ZZDW – 6.3810.41.5.2025.8.3.2

Wyjaśnienia i zmiana treści Specyfikacji Warunków Zamówienia

Dotyczy postępowania prowadzonego w trybie podstawowym na: **Przebudowę DW 126 odc. Siekierki – Mieszkowice**

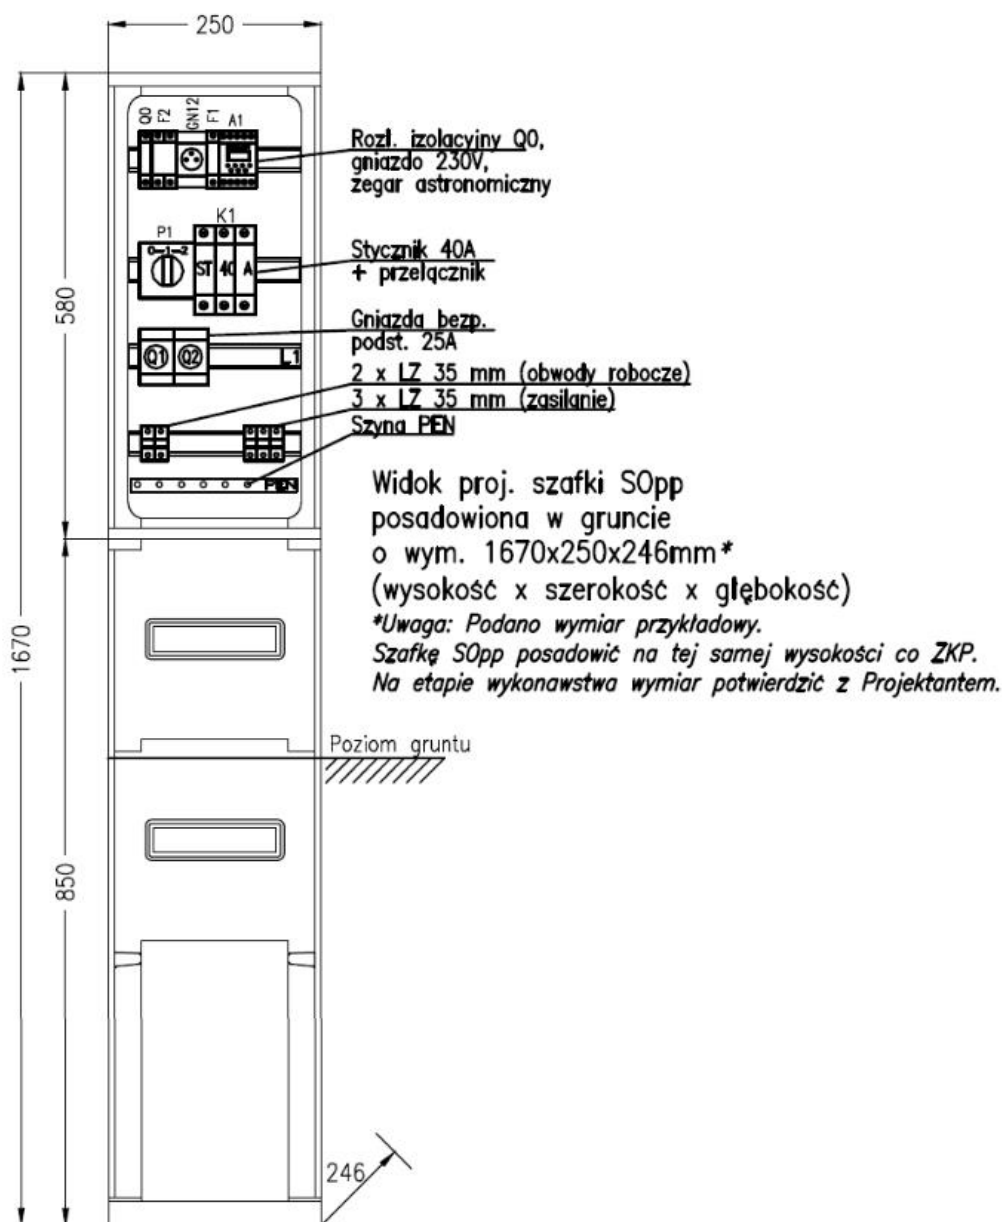
Jakie wymiary powinny mieć wysięgniki: długość, wysokość, kąt nachylenia?

Wysięgniki powinny mieć długość 1 m, kąt nachylenia 5 stopni.

Jeżeli wymagane parametry oświetleniowe, tj. klasa oświetlenia jezdni: M4 oraz klasa doświetlenia przejść dla pieszych: PC3 zostaną spełnione bez wysięgników Zamawiający dopuszcza rezygnację z montażu wysięgników.

Dokładny typ wysięgnika zostanie określony na etapie opiniowania wniosków materiałowych. Wykonawca zobowiązany jest do przedłożenia, jako załącznika do wniosku materiałowego, obliczeń fotometrycznych (plik IES lub LDT oraz plik PDF), które podlegają akceptacji przez Inspektora Nadzoru Inwestorskiego.
